**AVIS RELATIF À LA PROTECTION
CONTRE LES EVENTUELS EFFETS NOCIFS ET NUISANCES
PROVOQUÉS PAR LES RAYONNEMENTS NON IONISANTS
GÉNÉRÉS PAR DES ANTENNES ÉMETTRICES STATIONNAIRES**

Commune : RIXENSART - Exploitant : ORANGE

Référence exploitant : 031W1_3 / 30025W1_3 / 40025W1_3 / 50025W1_3

Rapport n° 2837 / 2025

Figure 1 : Vue en plan des lieux de séjour et des points de contrôle

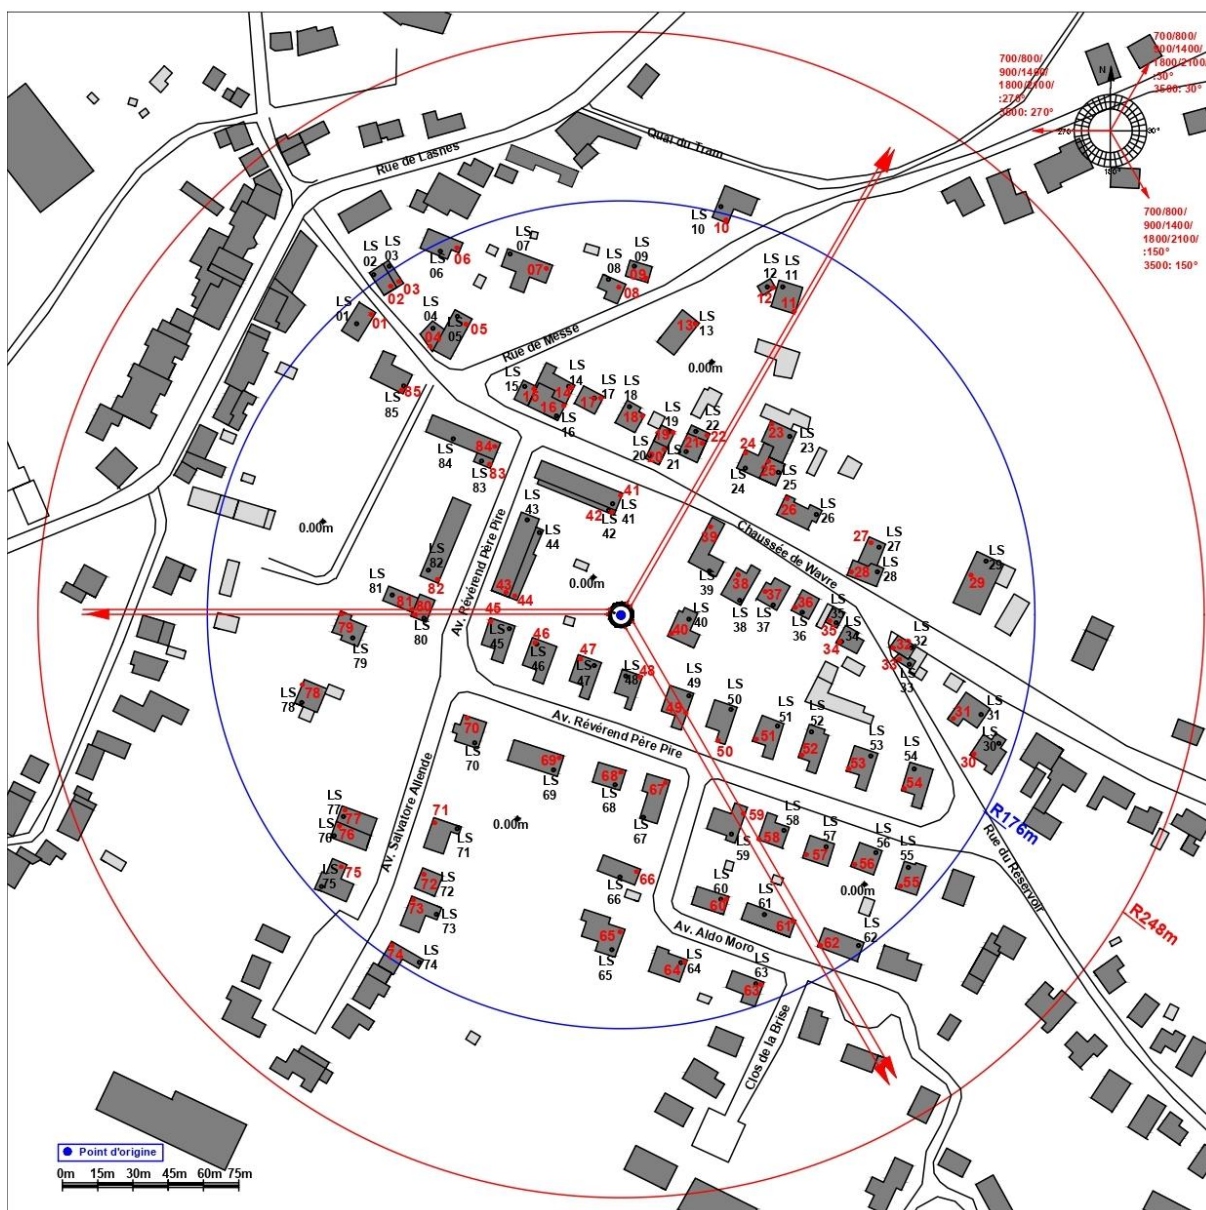
Les fréquences d'émission, la puissance rayonnée par chacune des antennes et leur gain permettent de déterminer le rayon de la zone à analyser. Tout dépassement de la limite par installation est exclu en dehors de cette zone. Le tableau 2 reprend les 35 LS² pour lesquels l'indice d'exposition est le plus élevé. Les différentes colonnes indiquent :

- le numéro du point de contrôle repris sur un des plans de la figure 1;
- le numéro du LS dans lequel se trouve le point de contrôle de la 1^{ère} colonne ;
- l'atténuation d'obstacle prise en compte pour le calcul de l'indice d'exposition dans le LS ;
- le résultat du calcul de l'indice d'exposition.

En ce qui concerne les antennes de l'installation mentionnées dans le tableau 1, la distance maximale à laquelle la limite pourrait être atteinte, à l'extérieur, est égale à 95,4 m. S'il n'y a pas de LS à une distance inférieure, les antennes respectent forcément la limite d'immission.

Dans le cas des LS situés à l'intérieur des bâtiments, une atténuation d'obstacle est prise en compte et il en résulte que la distance maximale à laquelle la limite pourrait être atteinte se réduit à 69,0 m.

Figure 2 : Vue en plan des installations d'antennes dans un rayon de 300 mètres autour de l'installation faisant l'objet de la demande d'avis

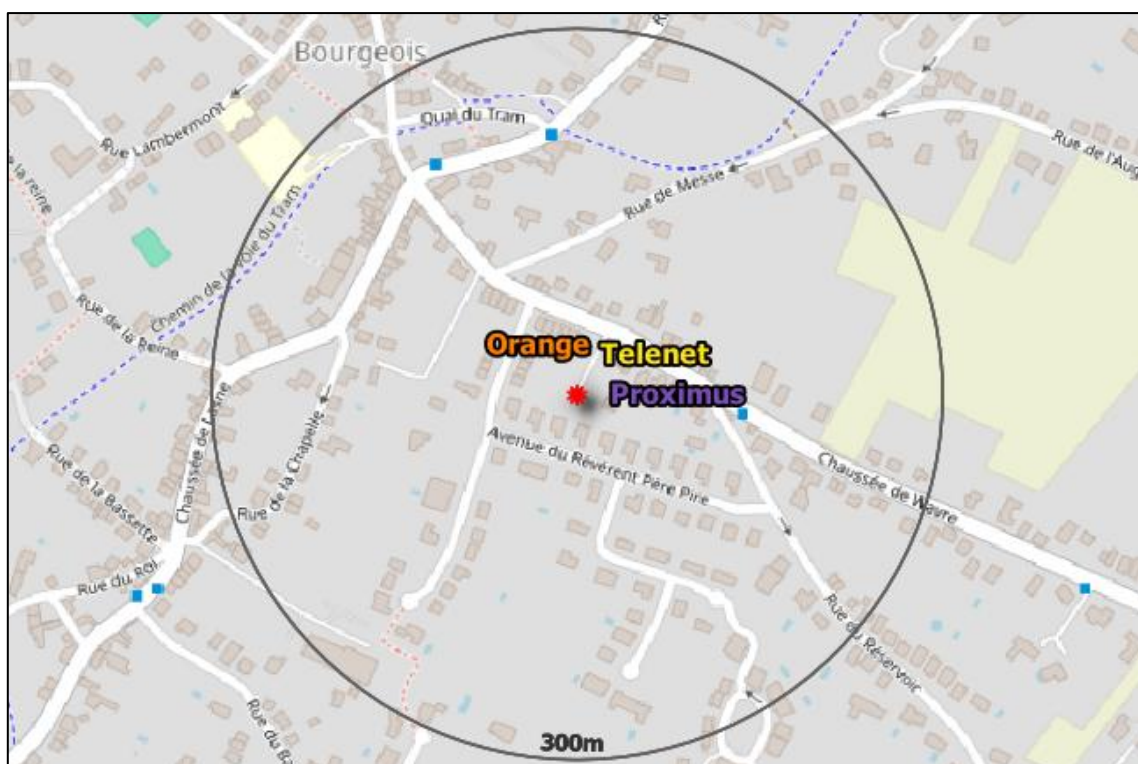
Le plan en projection verticale de la figure 2 indique la localisation des installations d'antennes émettrices stationnaires visées par le décret et situées dans un rayon de 300 mètres autour de l'installation référencée dans le paragraphe 2 et localisée au centre du cercle. Les données de localisation de ces antennes et les avis correspondant sont accessibles via le cadastre en ligne des antennes émettrices stationnaires⁸. Les installations prises en compte dans l'évaluation du respect de la limite cumulative sont les installations d'antennes émettrices déclarées en service par l'exploitant à la date du présent avis, à l'exception de l'installation référencée dans le paragraphe 2 et éventuellement d'autres installations ayant fait l'objet d'une demande d'avis à la même date et qui sont situées à l'intérieur de la zone de 300 mètres de rayon.

- a) il y a au plus 4 installations d'antennes émettrices stationnaires présentes dans la zone d'évaluation de 300 mètres de rayon représentée dans la figure 2, y inclus l'installation référencée dans le paragraphe 2 : la limite cumulative définie à l'article 4, §2 du décret est nécessairement respectée dans les lieux de séjour à l'intérieur de la zone d'évaluation de 300 mètres de rayon ;

- b) il y a exactement 5 installations d'antennes émettrices stationnaires présentes dans la zone d'évaluation de 300 mètres de rayon représentée dans la figure 2, y inclus l'installation référencée dans le paragraphe 2 et il existe, pour 3 ou 4 de ces installations, un avis attestant le respect de la limite abrogée de 3 V/m : la limite cumulative définie à l'article 4, §2 du décret est nécessairement respectée dans les lieux de séjour à l'intérieur de la zone d'évaluation de 300 mètres de rayon ;

- c) dans tous les autres cas, il a été vérifié que la limite cumulative définie à l'article 4, §2 du décret n'est pas dépassée dans les lieux de séjour sur base du nombre d'installations localisées dans la zone d'évaluation de 300 mètres de rayon représentée dans la figure 2, de leur localisation ainsi que des données inscrites dans la figure 1 et au paragraphe 4 du présent avis et dans les avis attestant le respect de la limite par installation ou de la limite abrogée de 3 V/m relatifs aux autres installations reprises dans la figure 2.

Compte tenu des considérations ci-dessus, il apparaît que l'intensité du rayonnement électromagnétique généré, dans les lieux de séjour situés dans un rayon de 300 mètres autour de l'installation référencée dans le paragraphe 2, par l'ensemble des antennes émettrices stationnaires de l'ensemble des exploitants du même site d'antennes émettrices stationnaires respecte la limite fixée à l'article 4, § 2 du décret.
